(仮称) むつ横浜風力発電事業に係る 環境影響評価方法書

補足説明資料

平成30年12月

むつ横浜風力開発株式会社

図2 大気質（窒素酸化物、粉じん等）調査及び予測地点

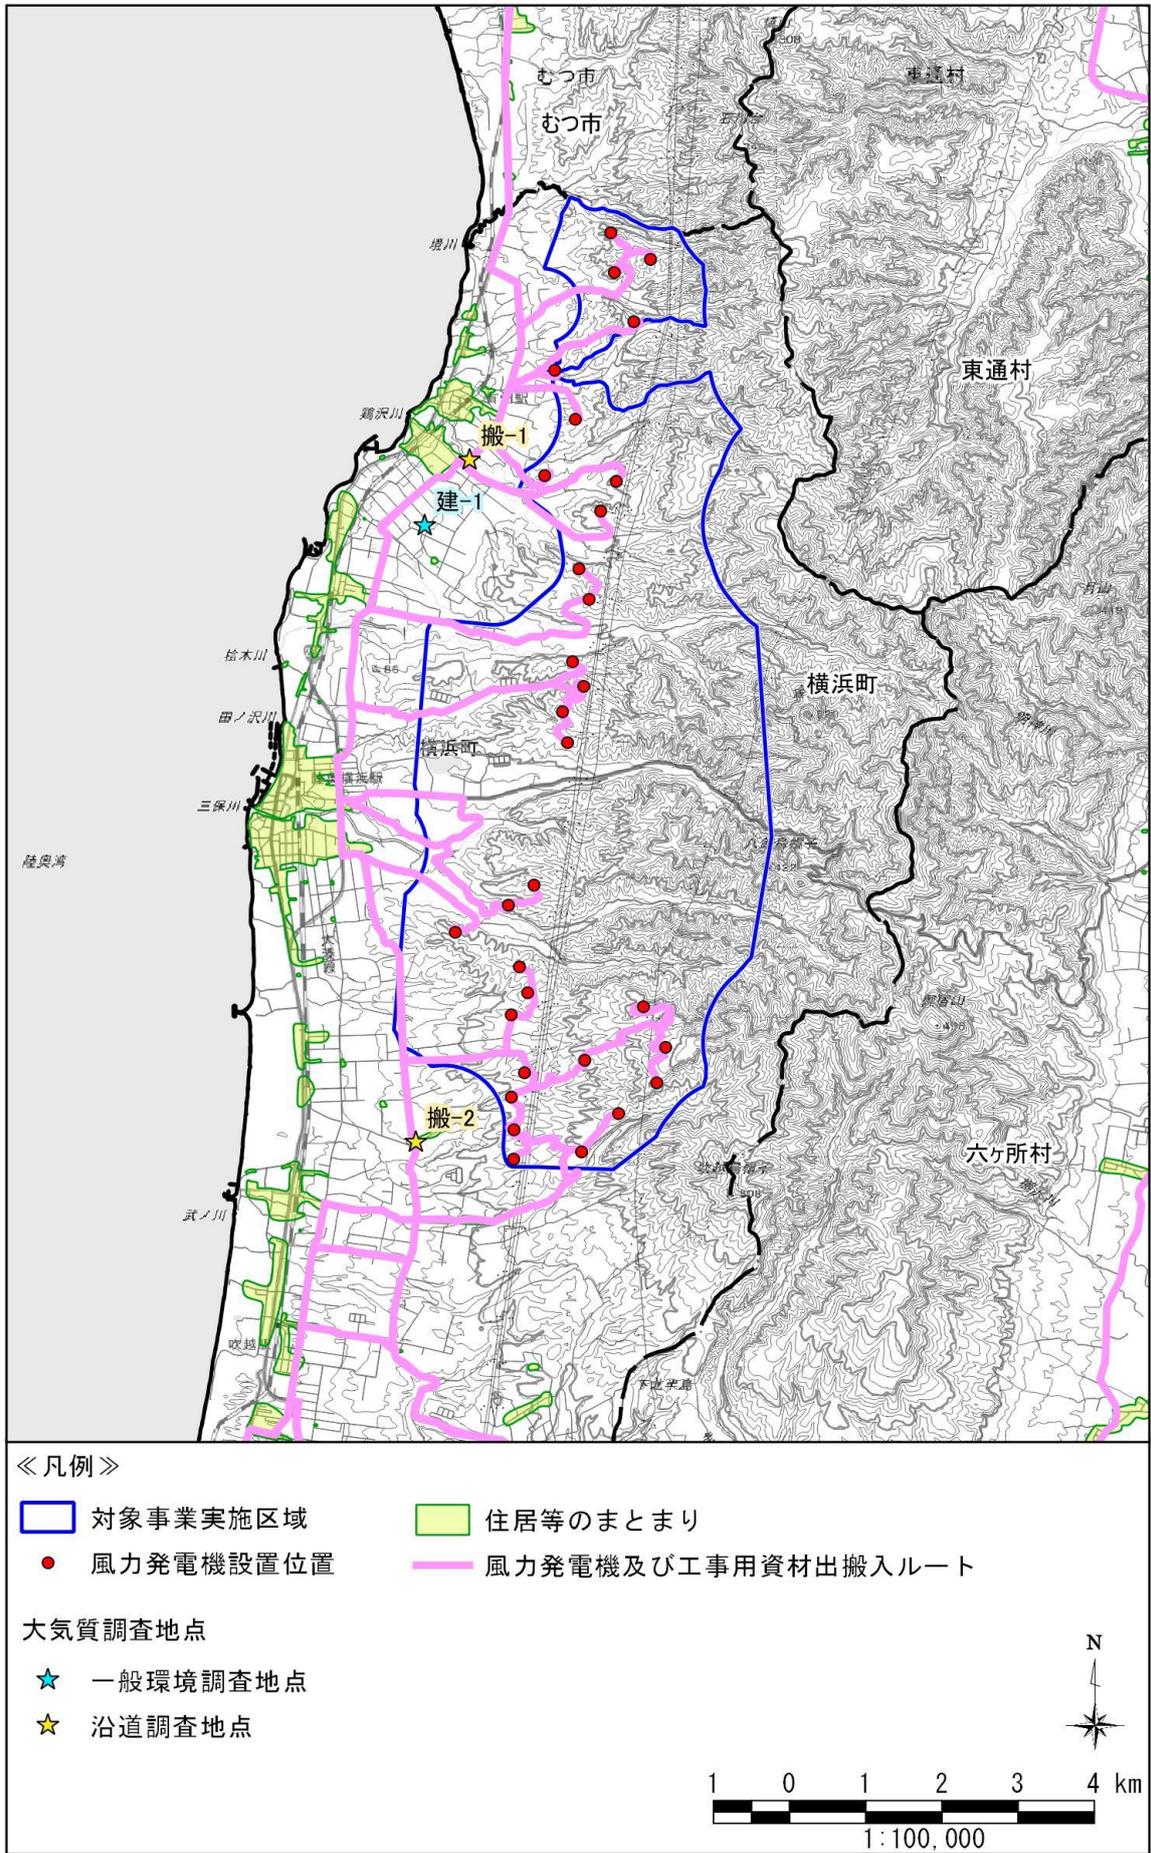
大気環境（大気質、騒音及び超低周波音、振動）の調査位置について、民家・道路・測定場所の関係がわかる大縮尺の図（500分の1～2500分の1程度）を記載してください。

大気環境の調査位置について、民家、道路、測定場所のわかる図面を図2及び図3に示します。

図 4(1) 最寄民家と風力発電機の位置関係

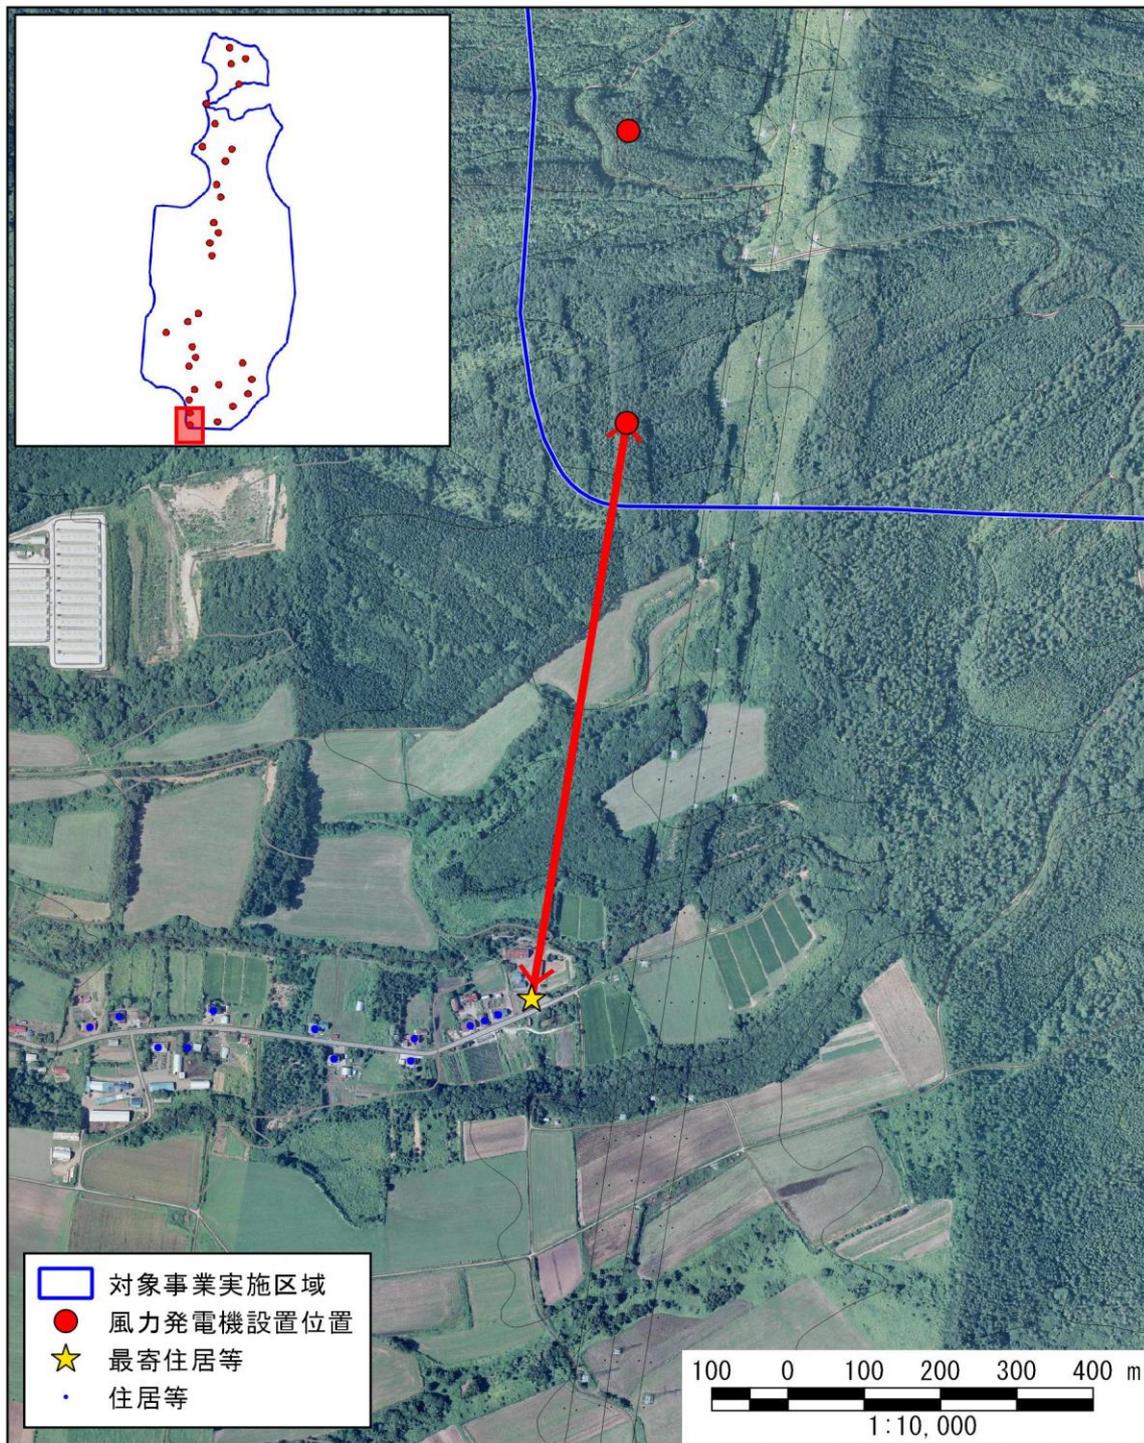
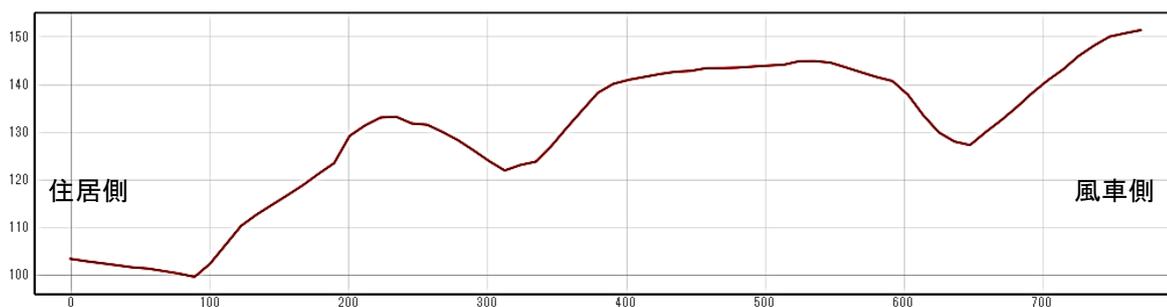
騒音・振動発生施設から最寄りの民家までの状況（距離・地形など）がわかる地形図（可能であれば裁断面も）を記載してください。

騒音・振動発生施設から最寄りの民家までの状況が分かる地形を図4に示します。

なお、最寄民家までの距離は、760mです。【方法書 p.150～151】

図5 騒音調査地点の風力発電機の可視領域

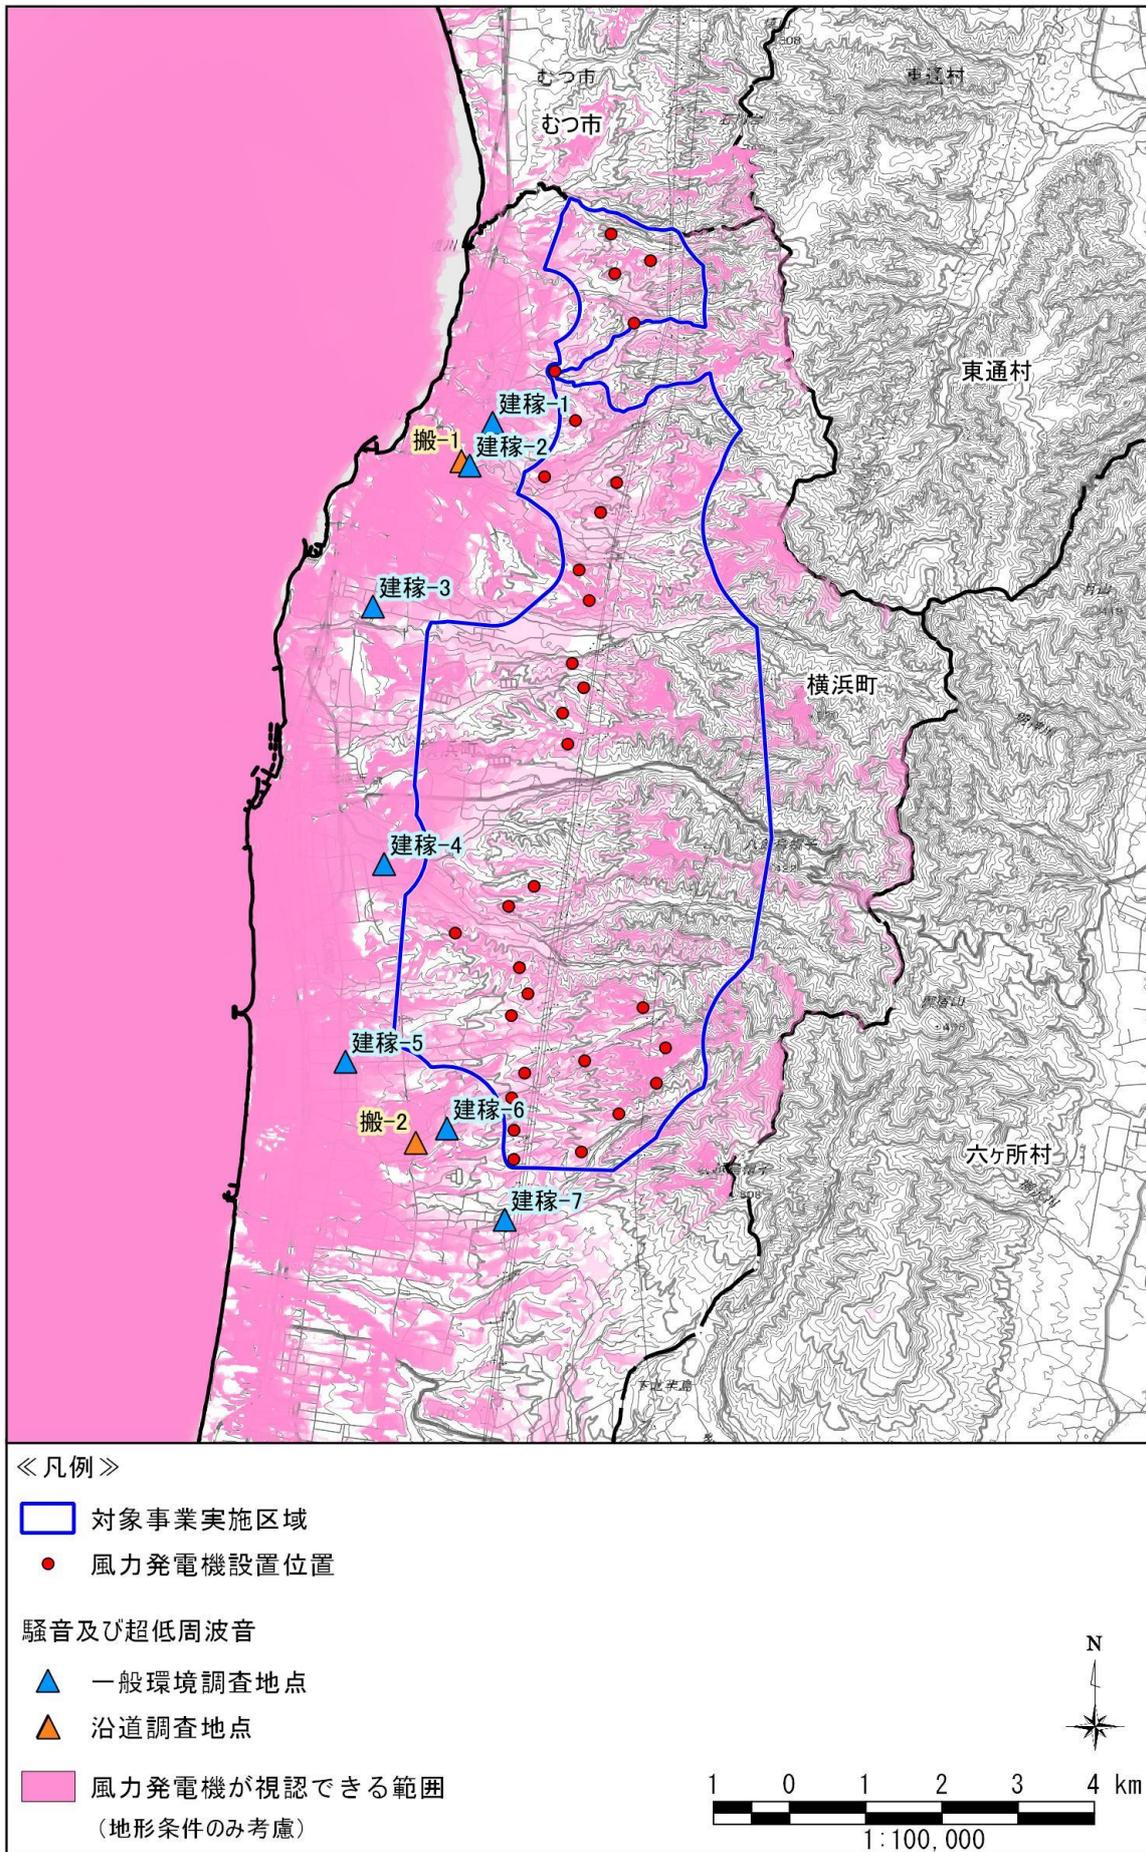
騒音の調査位置と可視領域の関係について、図示してください。なお、その際、可視領域予測の条件を注記してください。(地形以外に考慮した事項、風力発電機の配置を勘案しているか等)

可視領域を図5に示します。

なお、可視領域の条件は地形条件のみ考慮し風力発電機が視認できる範囲としました。

図 8(1) 対象事業実施区域の位置（航空写真）

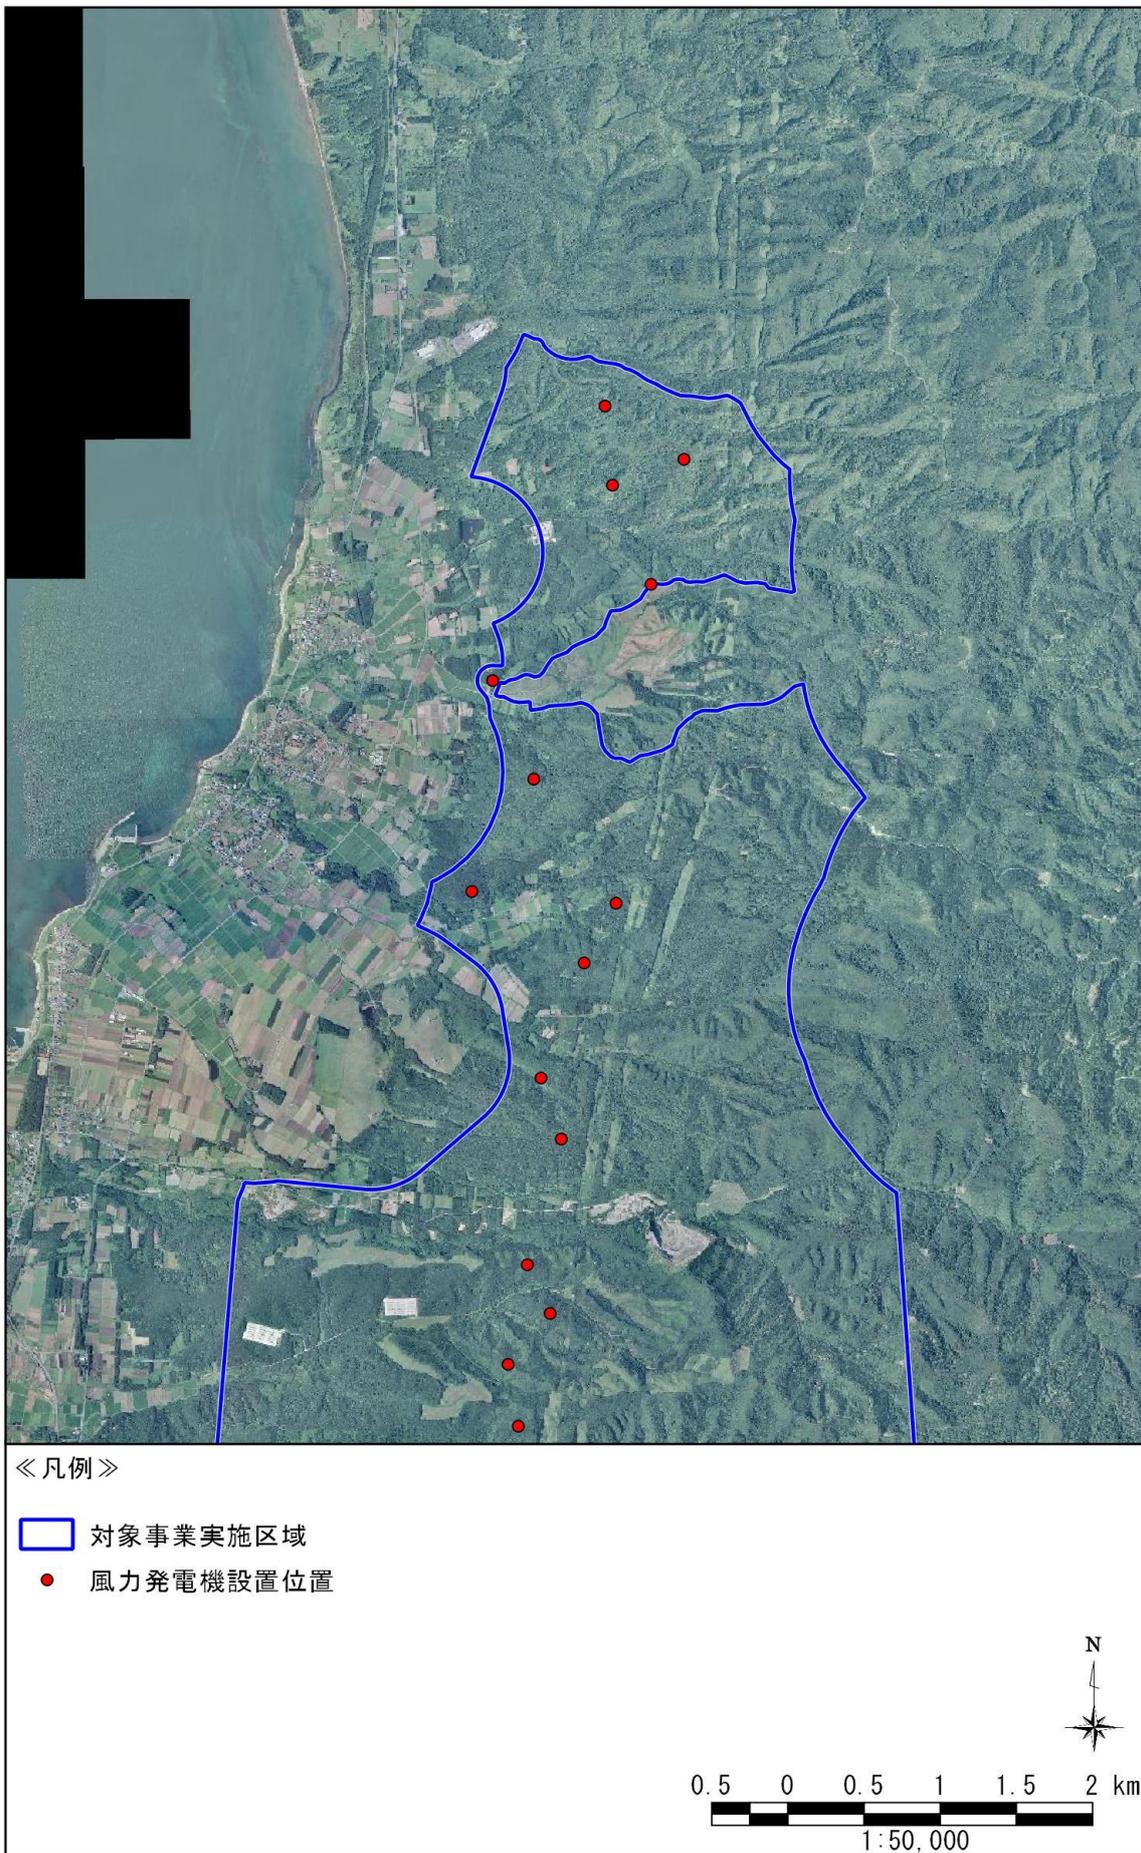
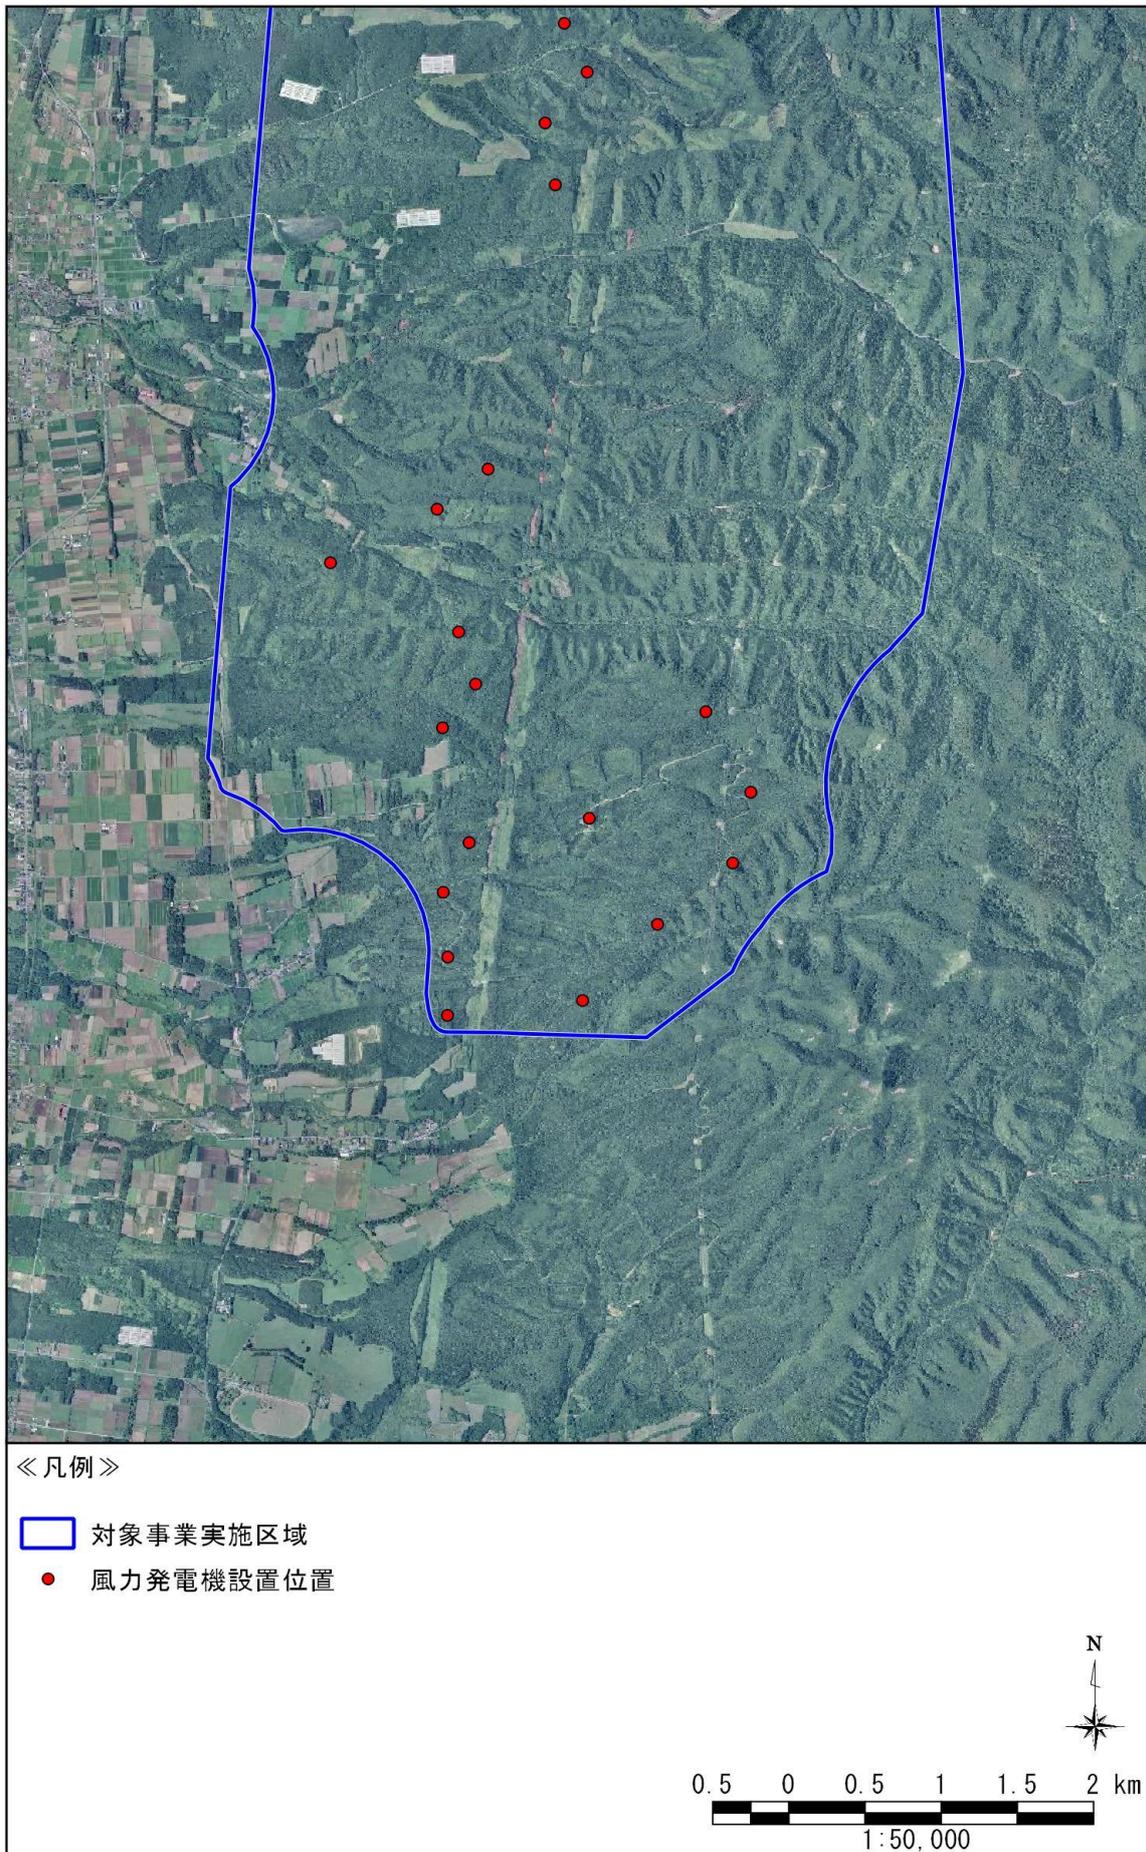
・対象事業実施区域周辺の詳細な標高の状況を把握できる図面（縮尺5万分の1国土地理院地図、赤色立体図、航空写真等）は記載されているか。

縮尺5万分の1の国土地理院地図、航空写真、色別標高図を図7～図9に示します。
